Licenciamento Ambiental da Produção Marítima de Petróleo do Projeto de Ampliação do Sistema de Produção e Escoamento de Petróleo e Gás Natural nos Campos de Camorim, Dourado e Guaricema, Bacia de Sergipe/Alagoas, litoral do Estado de Sergipe

**Resposta ao Parecer Técnico
CGPEG/DILIC/IBAMA Nº 421/12**

Fevereiro/2013

(Item II.2.4.G, PT 421/12, pág. 5/40)

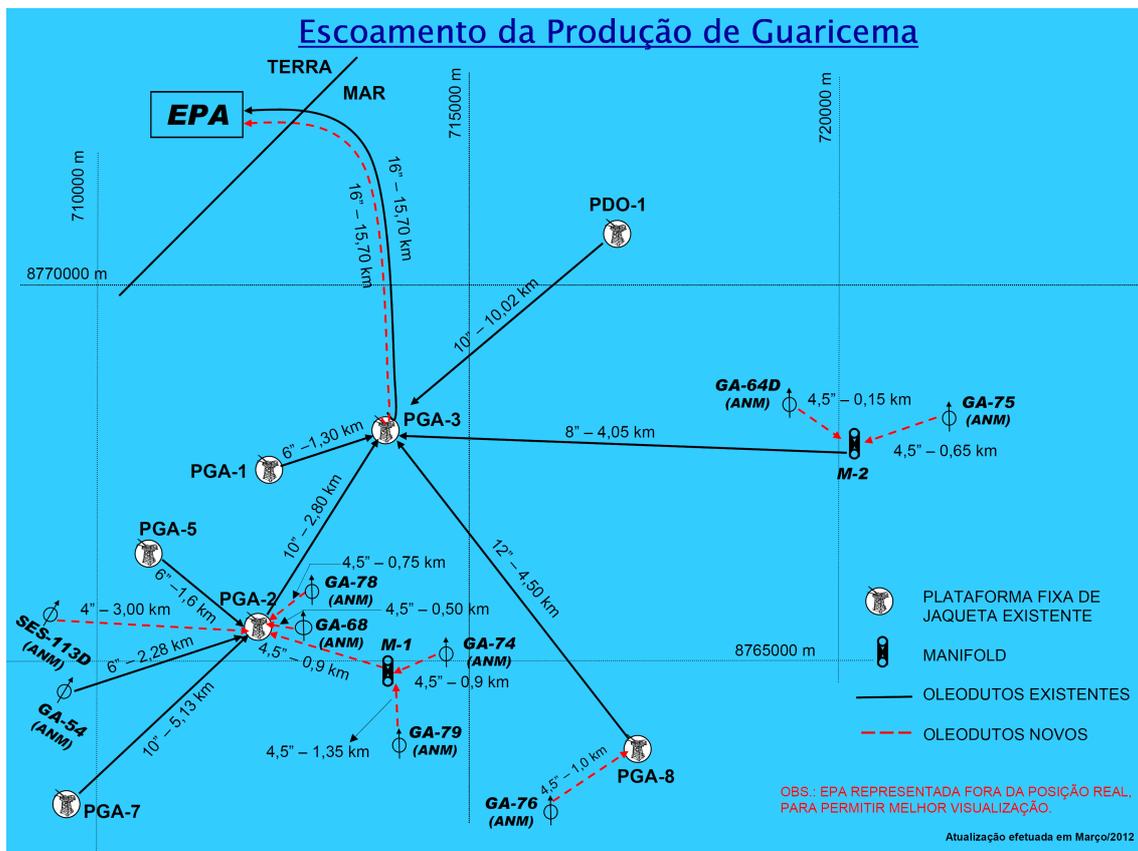
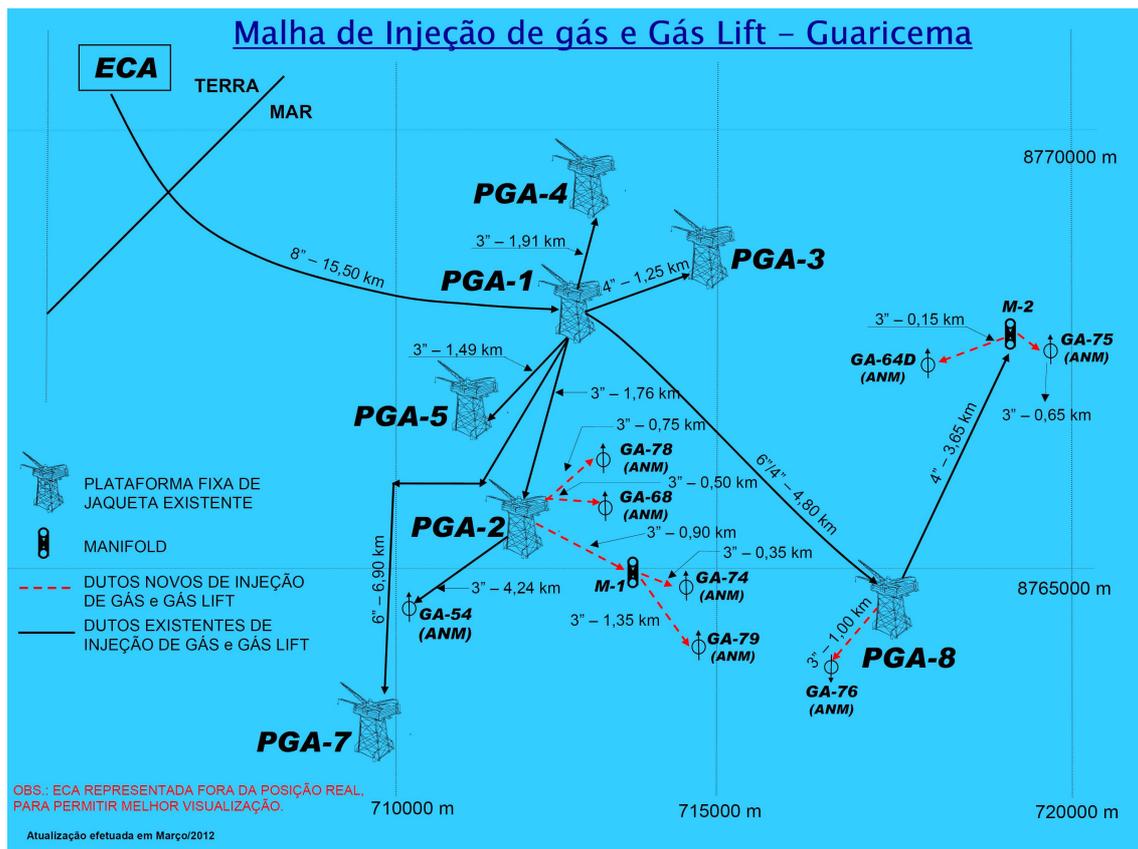
Solicitação/Questionamento: Conforme a empresa, não está prevista a instalação de manifold submarino nas malhas de Dourado e de Camorim. Em Guaricema estava prevista inicialmente a instalação de manifolds para interligar as ANM's dos poços GA-68, GA-76 e GA-78, entretanto para dúvida se esta previsão foi mantida após a alteração do projeto inicial apresentada na Resposta ao PT nº 537/11, pois na nova concepção do projeto há previsão para instalação de apenas dois (2) manifolds em Guaricema, para interligar os poços GA-74 ao GA-79 e GA-64D ao GA-75. Deste modo, solicita-se que a Petrobras confirme quantos manifolds serão instalados no campo de Guaricema, indicando quais ANM serão interligadas por meio de cada equipamento.

A PETROBRAS confirma que a concepção atual do projeto é a mesma enviada na Resposta ao PT Nº 537/11, através da correspondência UO SEAL/SMS 0192/2012, em 20.04.2012, ou seja, haverá apenas dois *manifolds*: os poços GA-74 e GA-79 serão completados com Árvore de Natal Molhada (ANM) e escoarão a produção para a PGA-02 através de um *manifold* (M1); o poço GA-

64D e GA-75 serão conectados à PGA-03 (escoamento da produção) e PGA-08 (*gas-lift*) através de um outro *manifold* (M2).

A concepção acima descrita está representada na figura a seguir, conforme apresentado na página 17 da Resposta ao PT Nº 537/11.

Figura II.5.1.3-1: Limites dos Grandes Ecossistemas Marinhos (LME) definidos para a margem continental brasileira e correntes que banham a costa brasileira. **Fonte: Marques et al. (2004).**

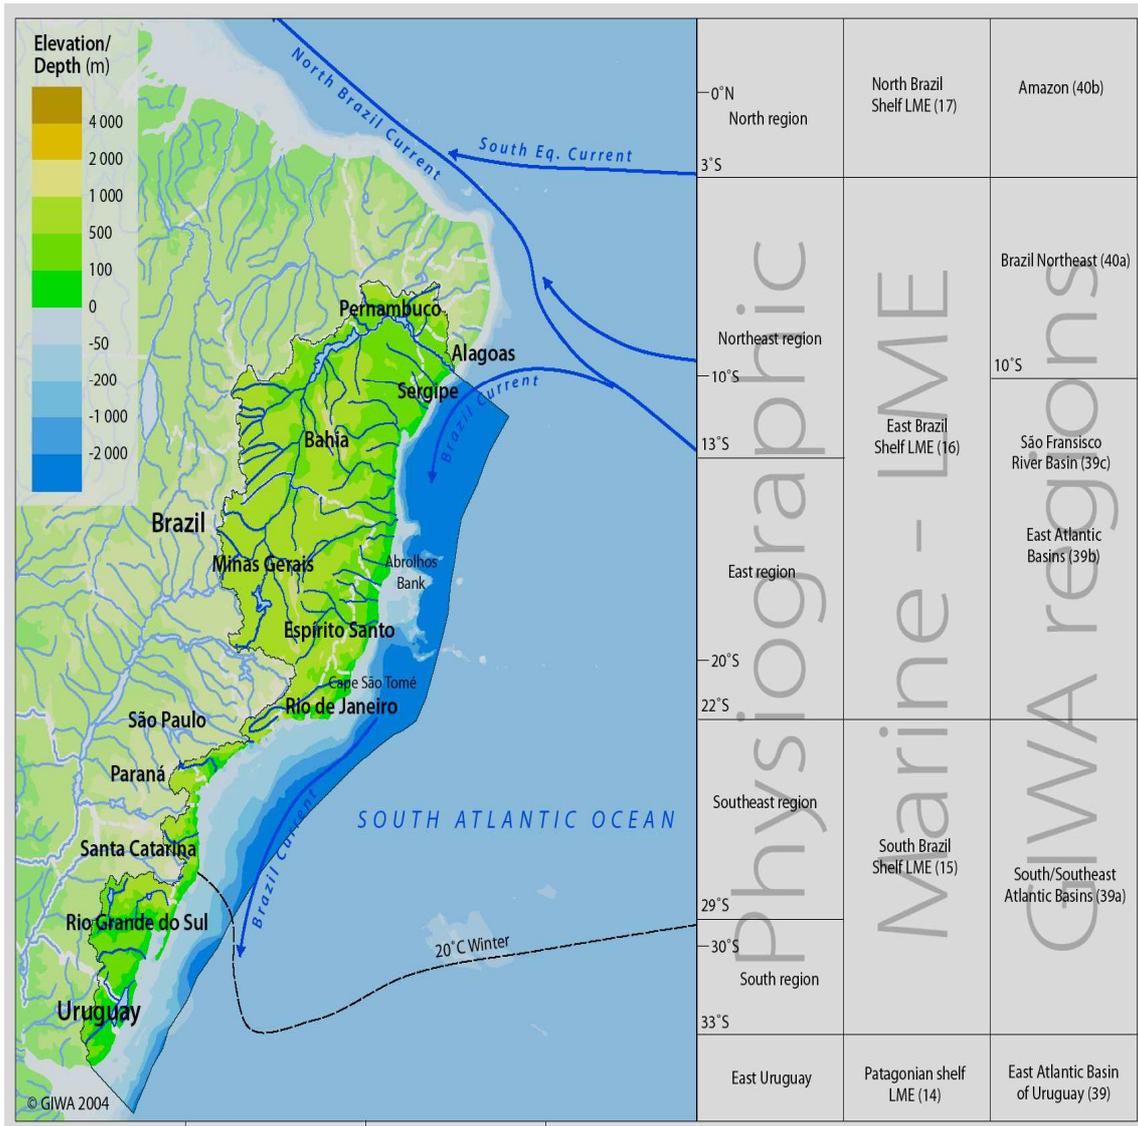
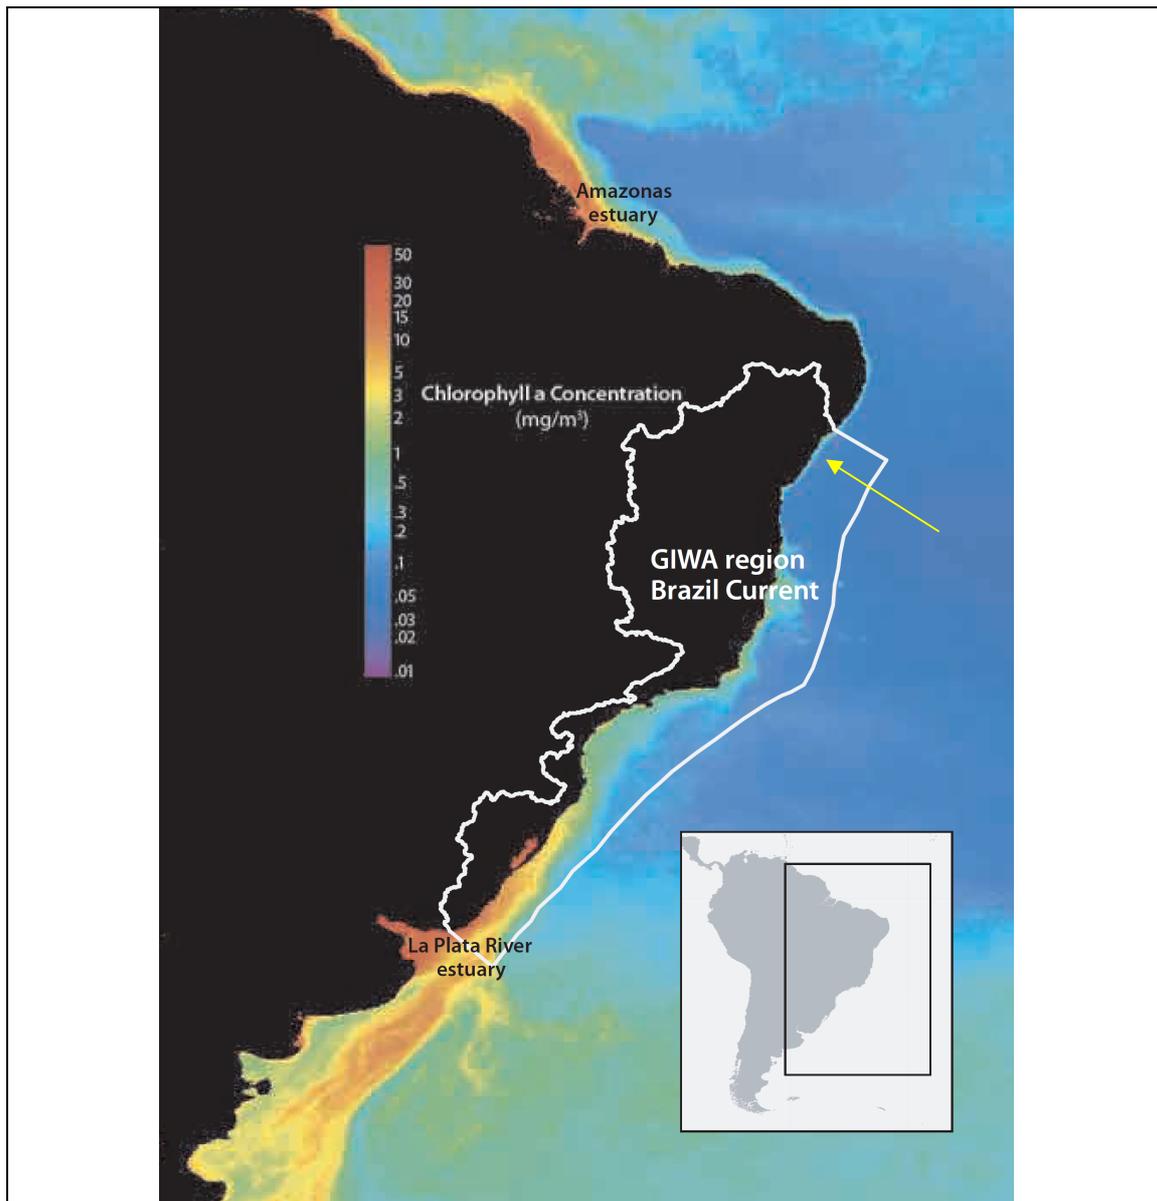
Solicitação/Questionamento: *Em relação às questões levantadas sobre oligotrofia e a apresentação de referências, a resposta apresentada não foi considerada satisfatória, pois esperava-se que fosse apontada a variação entre ambientes oligotróficos e eutróficos em ambiente marinho com uma ou mais referências e, ao contrário disso, foram inseridas referências que não estão disponíveis nos endereços eletrônicos mencionados ou que são específicas para corpos de água e águas interiores de um estado do país. Solicita-se revisão.*

Na plataforma continental brasileira as regiões norte e sudeste-sul são as mais produtivas enquanto as regiões nordeste e algumas seções do leste as menos produtivas (Marques et al., 2004; Ekau & Knoppers, 1999).

A plataforma continental do nordeste do Brasil está compreendida dentro do LME-16 Leste do Brasil (Large Marine Ecosystem) redefinido por Ekau & Knoppers (2003). Este LME (**Figura II.5.1.3-1**) é classificado como essencialmente oligotrófico, com produção primária anual de até 90 gC.m⁻².ano⁻¹, caracterizado por um aporte fluvial menor que em outras regiões do Atlântico como a foz dos rios Amazonas e da Prata (Knoppers et al., 2009).

A Plataforma Continental de Sergipe é banhada pela Corrente do Brasil (CB), que é a corrente de contorno oeste associada ao Giro Subtropical do Atlântico Sul (Silveira et al., 2000) caracterizada segundo Marques et al. (2004) como naturalmente oligotrófica, pobre em nutrientes e em biomassa fitoplanctônica (Figura II.5.1.3-2).

De uma forma geral a oligotrofia das águas costeiras do nordeste e parte do sudeste é resultado do baixo aporte de nutrientes oriundos das bacias hidrográficas e da diluição eficiente da Água Tropical superficial da CB (Ekau & Knoppers, 1999; Knoppers et al., 1999).

Figura II.5.1.3-26 - Gráfico com a variação de clorofila-a na Estação 2

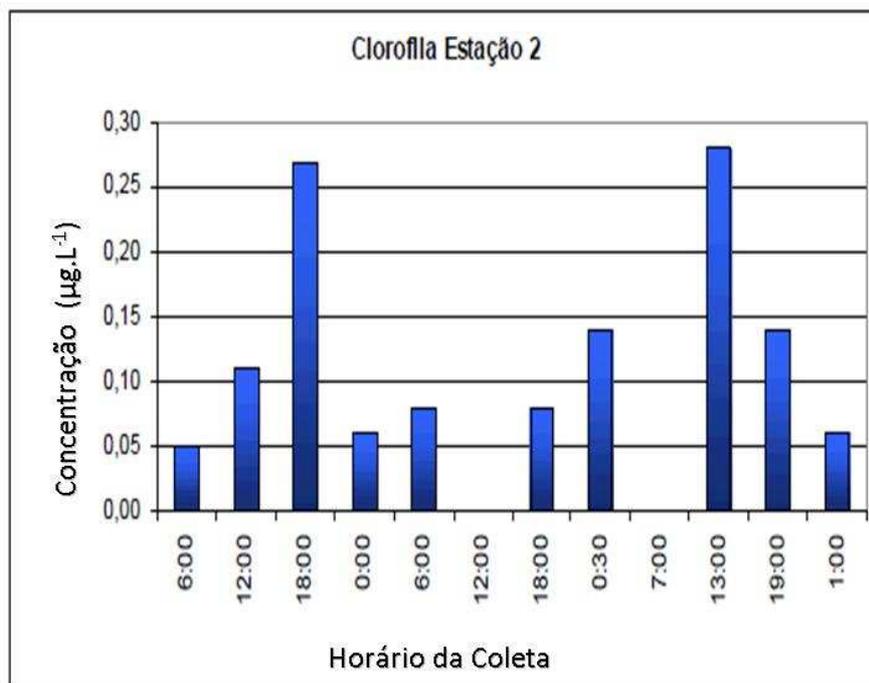
Solicitação/Questionamento: As figuras com variação de

A PETROBRAS esclarece que os gráficos de clorofila-a apresentados nas Figuras II.5.1.3-26 e II.5.1.3-27 do documento Resposta ao Parecer Técnico nº 537/11 estão na unidade $\mu\text{g/L}$ (micrograma por litro) e são reapresentados a seguir:

Figura II.5.1.4.6-1 – Representação de duas seções ortogonais em cubo de velocidades intervalares para os campos de GA, CM e DO. No topo da figura pode-se observar o contorno da linha de costa no Estado de Sergipe.

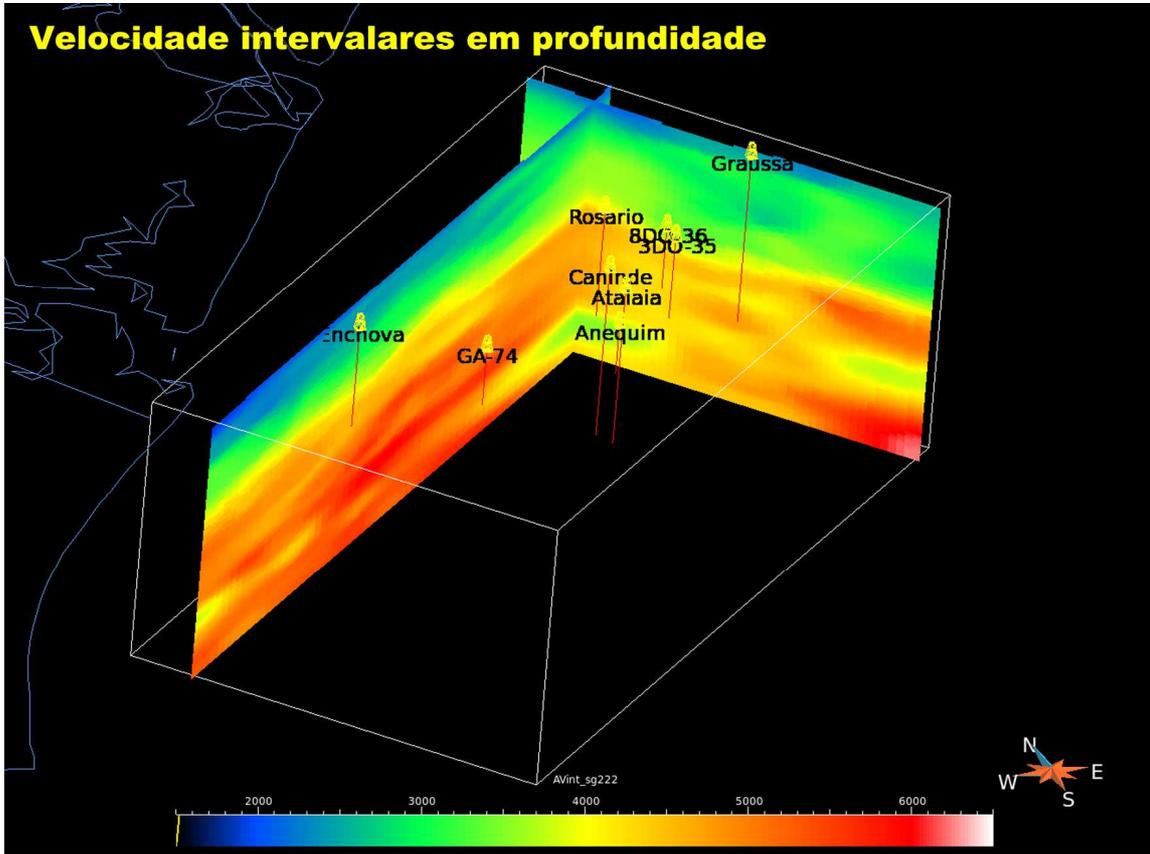
Solicitação/Questionamento: O IBAMA entende que o processo de avaliação é dinâmico, uma vez que a coleta de novos dados da perfuração permitirá alimentar novos modelos ou realimentar os existentes. Contudo, os gráficos com os gradientes de pressão dos poços apresentados não foram analisados, nem foi avaliada a sua representatividade em relação aos demais reservatórios do campo, como citado em reunião. Deve-se particularmente explicar a gênese das geopressões mais elevadas, correlacionando-as com os intervalos das litologias atravessadas. Solicita-se a apresentação das análises correspondentes nesta etapa do licenciamento, ainda que futuramente sejam apresentados os dados relativos à pressão da cada poço a ser perfurado com 30 dias de antecedência,

A **Figura II.5.1.4.6-1**, a seguir, mostra duas seções contidas no volume 3D de velocidades intervalares dos campos de Guaricema, Camorim e Dourado, enquanto a **Figura II.5.1.4.6-2** mostra duas seções do volume 3D dos gradientes de pressões de poros para as áreas destes mesmos campos. Estes volumes, bem como outros, como o volume dos gradientes de pressões de fraturas, foram obtidos a partir de modelagens realizadas sobre um volume sísmico 3D original desta área.

Esta modelagem permite a obtenção das curvas probabilísticas dos gradientes de pressões de poros, gradientes de pressões de fraturas, soterramento, entre outras, para cada poço que venha a ser perfurado dentro deste perímetro. Após a perfuração de um novo poço, todas as informações pertinentes ao escopo desta modelagem, tais como dados de pressão, pesos de lama, kicks e perdas de circulação, são realimentadas, gerando um novo modelo, cada vez mais preciso e atualizado, que será utilizado para a geração da predição das geopressões para os poços seguintes. Os cubos modelados representam, assim, as características das geopressões no volume tridimensional que abriga os campos em referência.

Figura II.7.1.2-1 – Análise de agrupamento com a formação de dois grandes grupos (amostras da água do mar – a; amostras de sedimento – s).

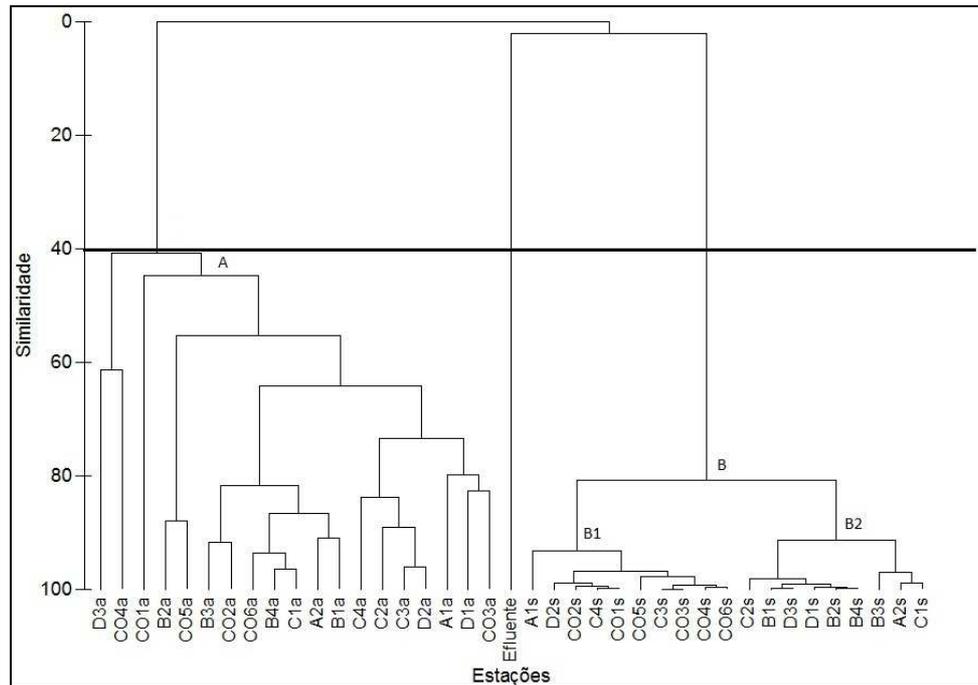
Solicitação/Questionamento: Durante a abordagem da concentração dos diversos elementos não houve correlação dos dados obtidos na água e no sedimento, tratando os sistemas água/sedimento separadamente e sem qualquer integração. A correlação desses ambientes não é algo trivial, mas um nível

A análise de agrupamento (**Figura II.7.1.2-1**) evidenciou a formação de dois grupos: o primeiro grupo (A) foi formado pelas amostras de água e o segundo pelas amostras de sedimento (B). A amostra obtida para a caracterização do efluente ficou destacada dos dois grupos. As concentrações de metais e de carbono orgânico total obtidas no efluente foram superiores as registradas na água do mar e inferiores as obtidas nas amostras de sedimento. Os menores valores registrados na água do mar sugerem uma diluição das concentrações dos metais e do carbono nas estações localizadas no entorno do efluente. A diferença entre os valores do efluente e do sedimento provavelmente estão associados à característica de deposição do sedimento. Dessa forma, as altas taxas encontradas no sedimento podem ser reflexo da acumulação ao longo dos anos de diversas fontes poluidoras.

Analisando separadamente o compartimento sedimento, observou-se a formação de dois sub-grupos: o B1 agrupou as estações localizadas na área controle e quatro estações do entorno do emissário; e o grupo B2 foi formado apenas por estações localizadas no entorno do emissário. As estações que formaram o grupo B1 apresentaram menores valores de cádmio, chumbo, cobre, ferro, níquel e maiores valores de mercúrio, cromo e carbono orgânico total (COT). As estações do grupo B2 apresentaram valores mais altos de arsênio, bário, cádmio, chumbo, cobre, ferro, níquel, manganês e zinco e valores mais baixos de mercúrio, cromo e carbono orgânico total. Na formação dos sub-grupos B1 e B2 encontram-se estações tanto próximas do efluente quanto da área controle, o que não permite evidenciar uma tendência sinérgica associada ao descarte do efluente.
